«Повышение энергетической эффективности жилых зданий в Республике Беларусь»

Доработанные разделы в проектно-строительной документации  
пилотного жилого здания в Минске

(этап 2.6)

Рис.2. Схема теплоснабжения здания (проектное решение)

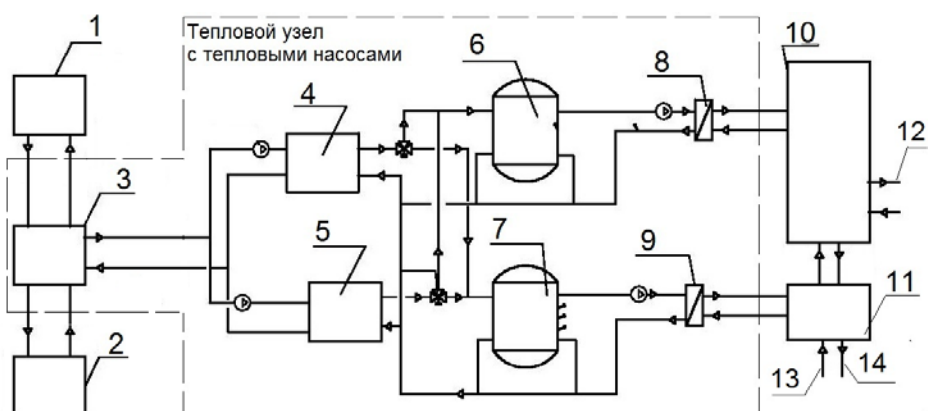
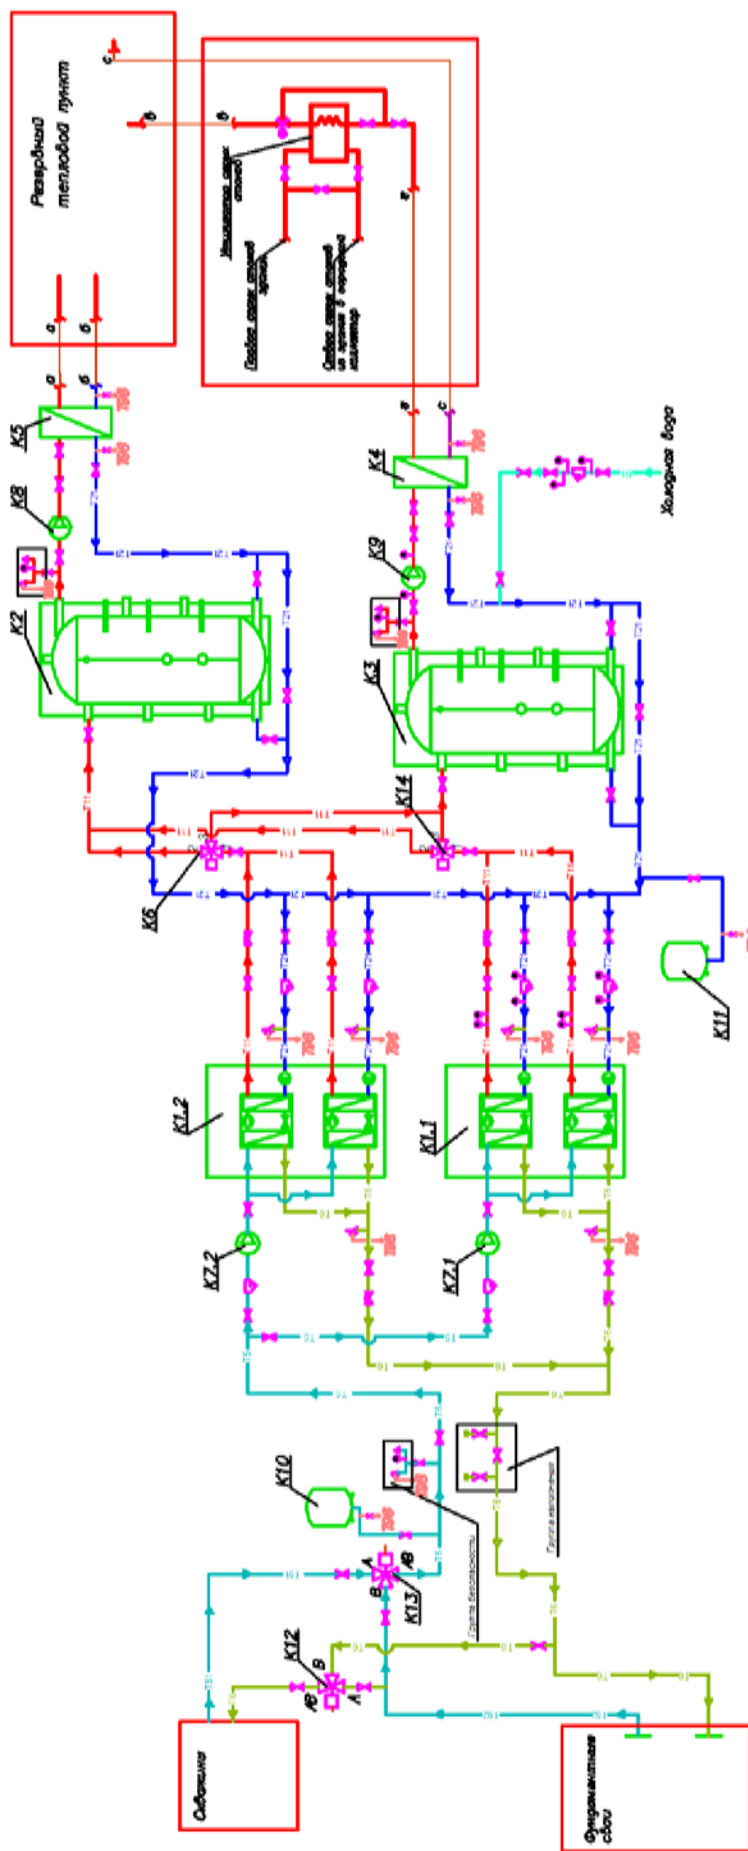
Проблемы проектного решения:

1. Различные эксплуатационные режимы тепловых насосов
2. Сложная наладка и эксплуатация, что явно не по квалификации существующих служб в ЖЭС
3. Большие ёмкости мембранных расширительных баков, что значительно усложняет их обслуживание

4. Наличие множества предохранительных клапанов, которые также следует периодически обслуживать с регистрацией в журнале
5. Принятые в проекте 2-х ходовые теплообменники К5 и системы отопления в тепловом пункте является существенной ошибкой проекта, которую проектировщики повсеместно тиражируют. Следует в системах отопления применять одноходовые теплообменники.

6. Принятые сетчатые фильтры меняют своё сопротивление и требуют непрерывного обслуживания, что на практике заканчивается удалением сетчатого элемента из корпуса фильтра.

7. Обилие обратных клапанов стало проектной привычкой, из-за которой создаются эксплуатационные проблемы по удалению воздуха и системы и в сливе теплоносителя.

В предлагаемой реконструкции отсутствуют вышеперечисленные проблемы проектного решения в связи с применением единой буферной

ёмкости 1,5...2м<sup>3</sup> вместо двух и присоединения параллельно эксплуатируемых циркуляционных контуров непосредственно к буферной ёмкости:

1. Одинаковые эксплуатационные режимы тепловых насосов, работающих на поддержание 45...50С в буферной ёмкости
2. Простая наладка и эксплуатация по квалификации существующих служб в ЖЭС за счёт применения «открытых» расширительных баков, осадочных фильтров, удаления значительного количества предохранительных и обратных клапанов и значительного упрощения алгоритма регулирования

3. Большие ёмкости «открытых» расширительных баков не требуют обслуживания
4. От многих предохранительных клапанов удалось отказаться благодаря применению «открытых» расширительных баков

5. Для системы отопления приняты одноходовые теплообменники.
6. Приняты осадочные самоочищающиеся фильтры с очень низким сопротивлением, которые не меняют своё сопротивление в процессе эксплуатации и не требуют непрерывного обслуживания.

7. От многих обратных клапанов удалось отказаться благодаря присоединению параллельно эксплуатируемых циркуляционных контуров непосредственно к буферной ёмкости.

Рис.3. Предлагаемая реконструкция схемы теплоснабжения здания

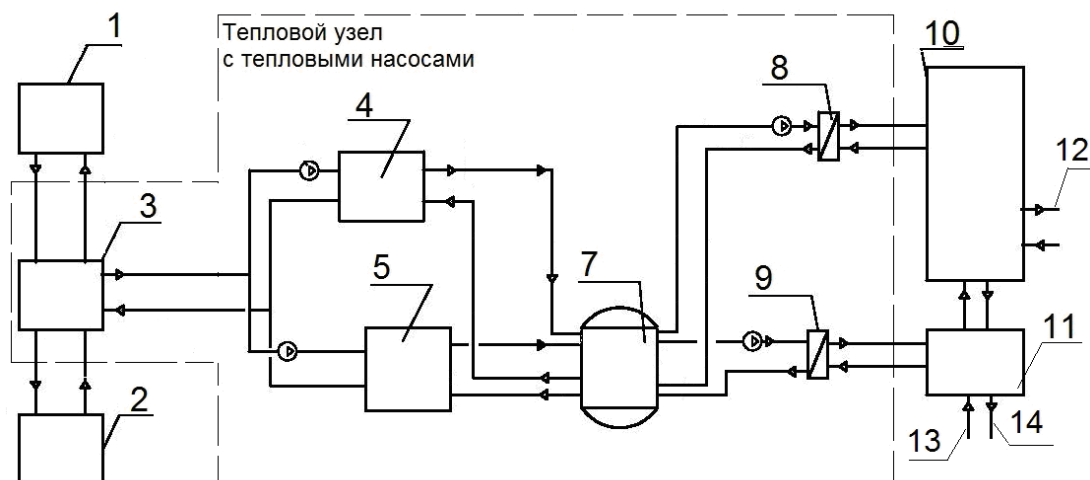
Предлагается два равнозначных между собой варианта реконструкции схемы теплоснабжения здания, показанные на рис.3, 4 и 5.

Буферный бак может иметь ёмкость 1500...2000л и по конструкции может иметь элементы для активного разделения температуры по высоте или быть традиционного вида, например

Рис.4. Предлагаемый 1-й вариант схемы теплоснабжения здания

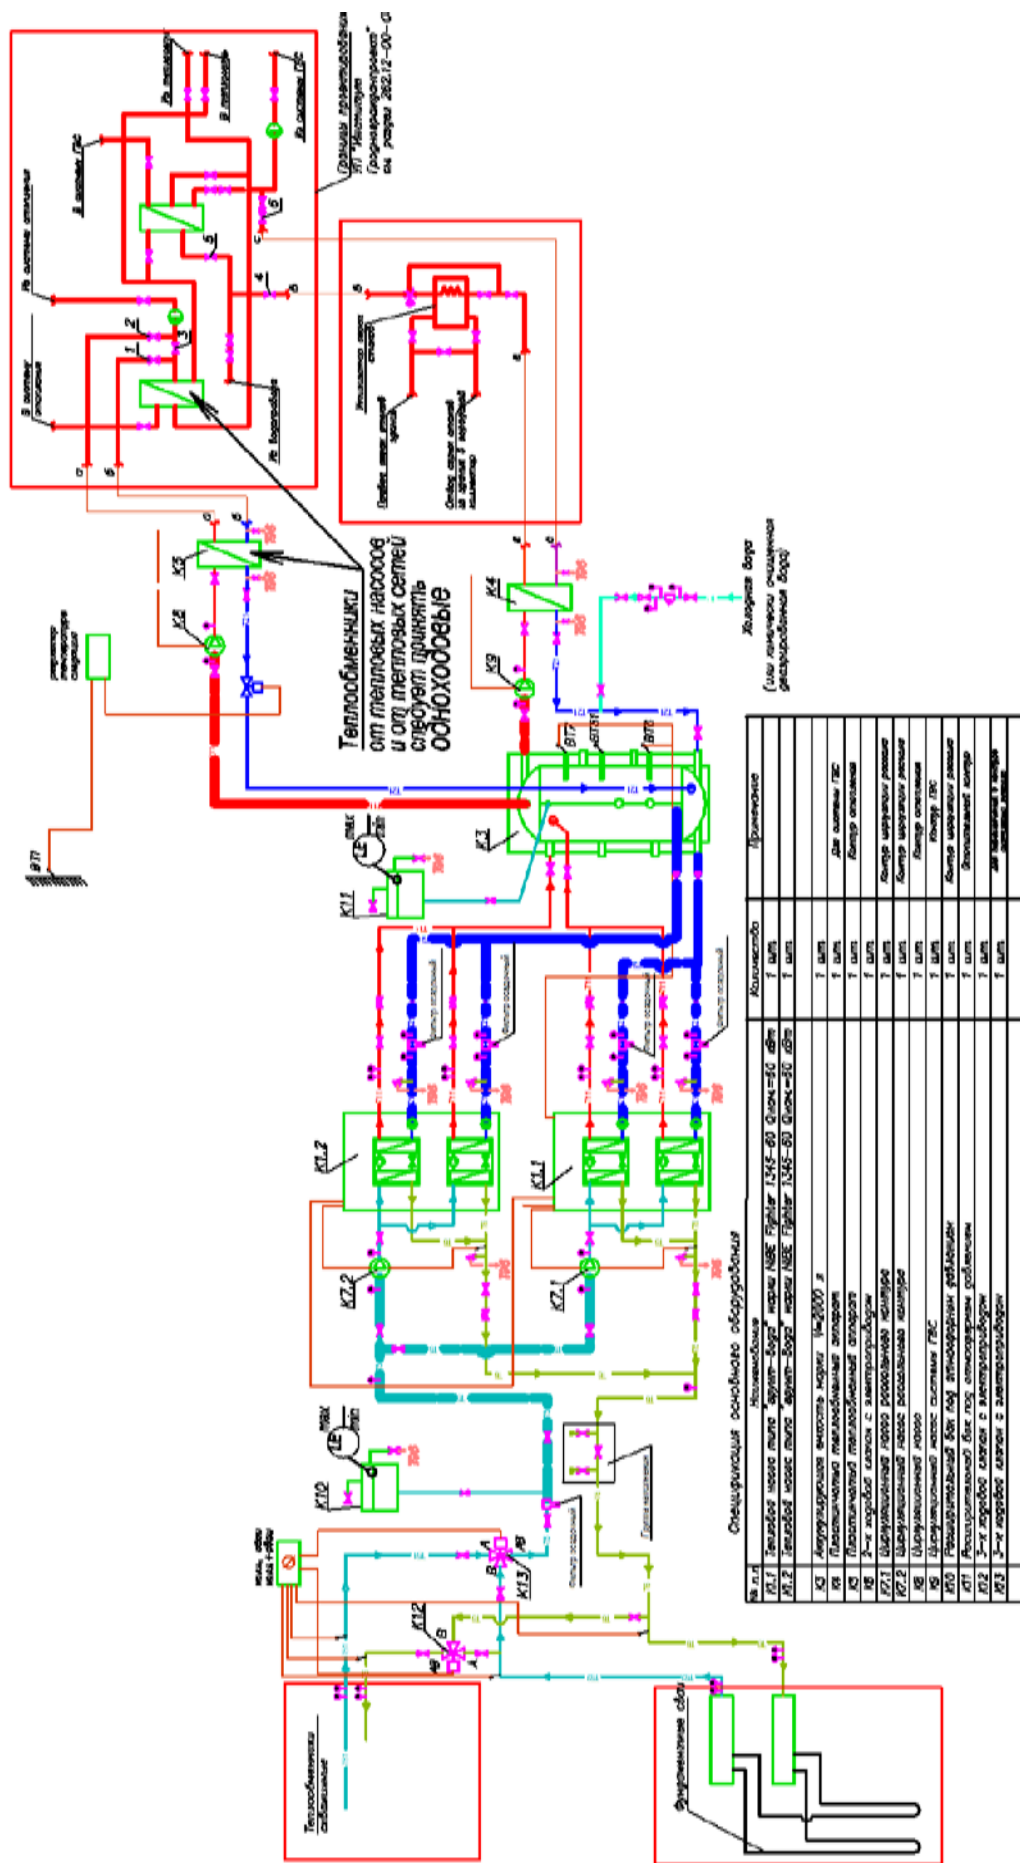
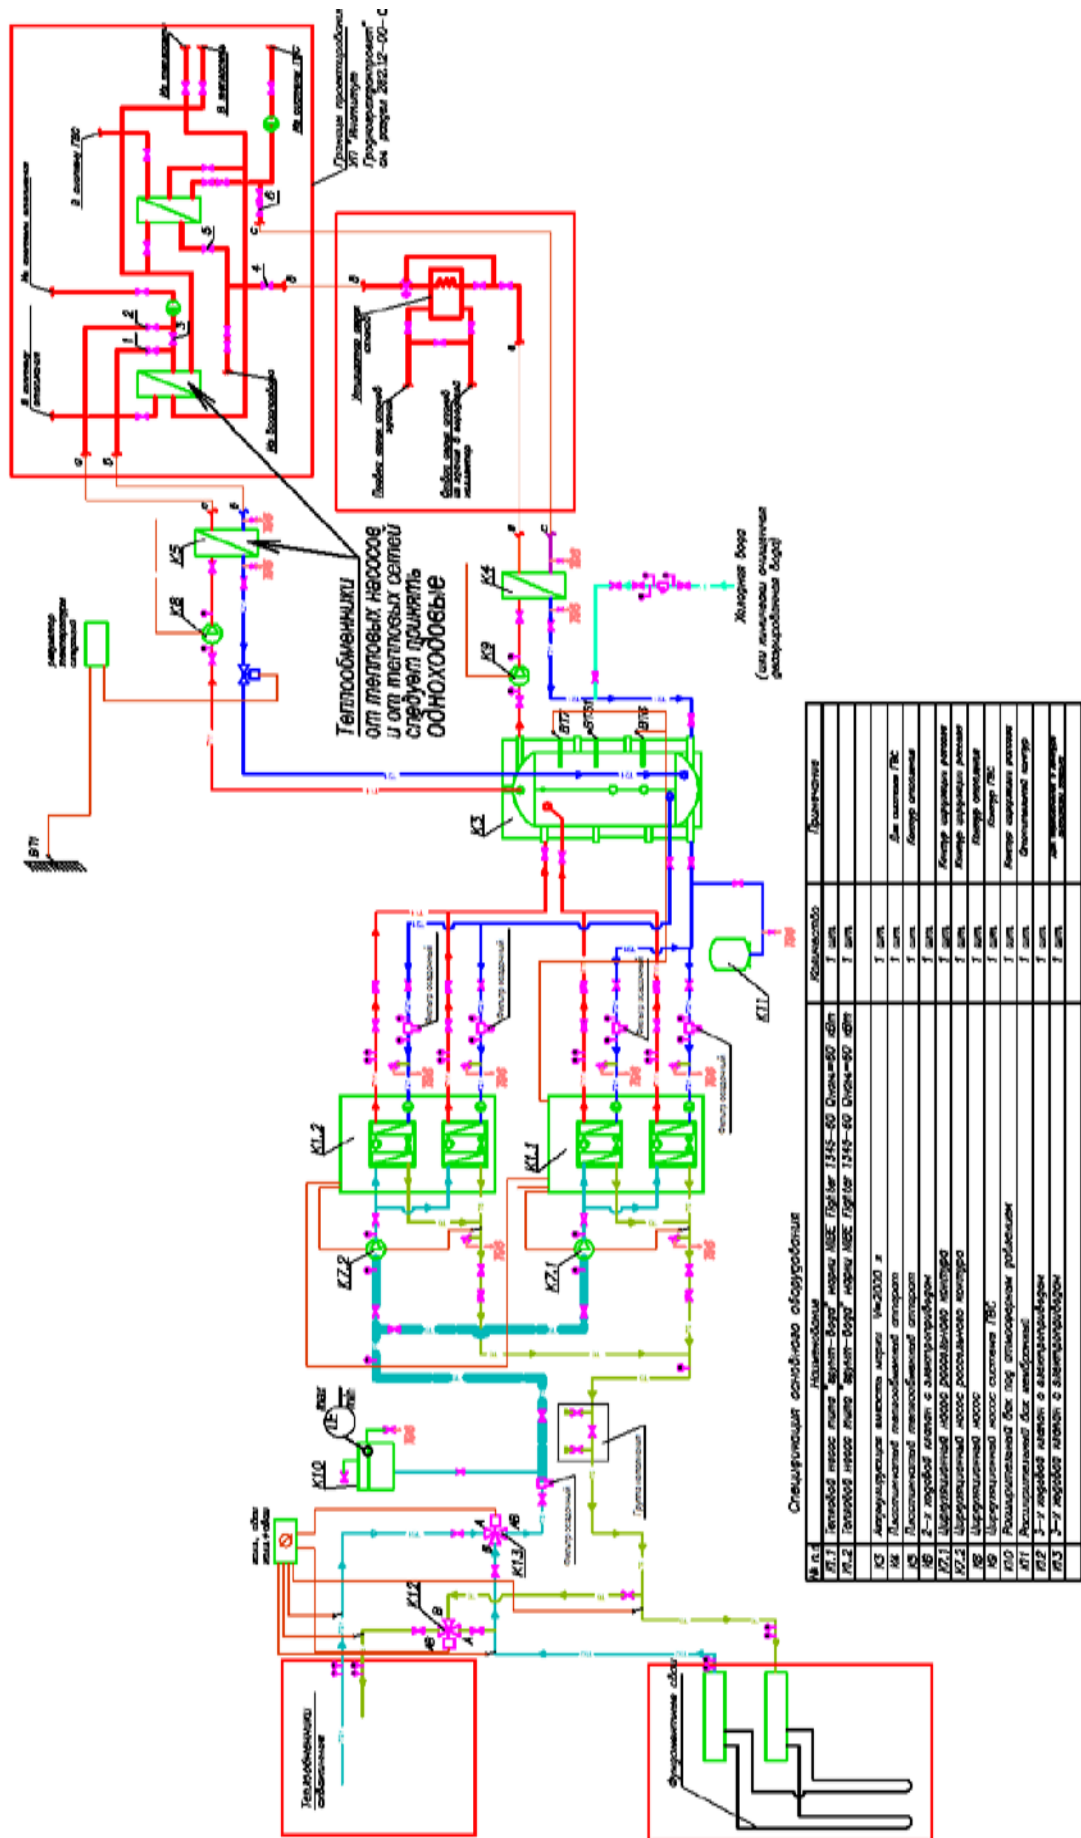
На схемах рис.4 и 5 утолщённой линией выделены трубопроводы, расположенные между нейтральной точкой циркуляционного контура и циркуляционным насосом. С целью исключения вероятности кавитационных явлений в циркуляционных насосах гидравлическое сопротивление данных трубопроводов должно быть минимальным за счёт увеличения диаметра, а также применения осадочных самоочищающихся фильтров и арматуры с минимальным сопротивлением (запорные заслонки или задвижки, эксплуатируемые только в двух крайних положениях «закр.» и «откр.»).

Схема рис.5 отличается от схемы рис.4 применением мембранного бака в контуре буферной ёмкости.

Рис.6. Графики ЦКР для теплообменника системы отопления от тепловых насосов К5 и для теплообменника от тепловых сетей.

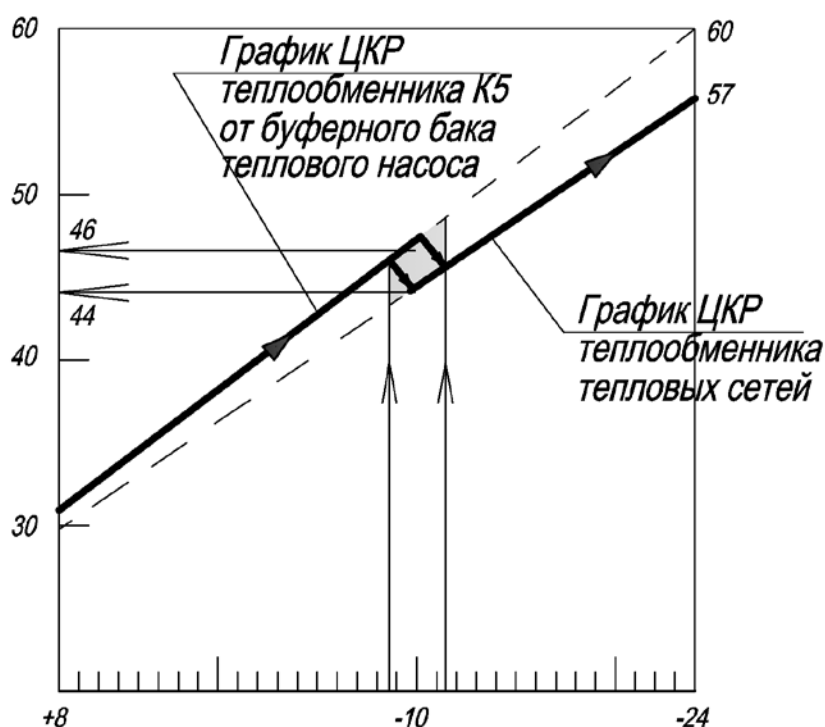
1. Контроллеры обеих тепловых насосов работают в идентичных настройках на поддержание в буферной ёмкости постоянной температуры 45...50С.
2. Насос К9 теплообменника горячего водоснабжения обеспечивает управляемый расход первичного теплоносителя по заданному перепаду температуры первичного теплоносителя до и после теплообменника.
3. Для теплообменника К5 системы отопления предусмотреть самостоятельный простейший «следающий» контроллер, обеспечивающий температурный график 60С (см. рис.6) путём изменения расхода первичного теплоносителя с помощью двухходового дросселирующего клапана. Вследствие этого, насос К8 с управляемой частотой вращения изменяет свою подачу.
4. Для обеспечения приоритета тепловых насосов в теплоснабжении дома следует для контроллера системы отопления от тепловых сетей задать температурный график 57С (см. рис.6).

5. «Подключение» тепловых сетей происходит не при «бивалентной температуре -10С» (проектное решение), а по факту недостаточной

теплопроизводительности тепловых насосов, что может происходить при температуре примерно от  $-7^{\circ}\text{C}$  до  $-13^{\circ}\text{C}$ , в зависимости от конкретных внешних и внутренних тепловых возмущающих воздействий.
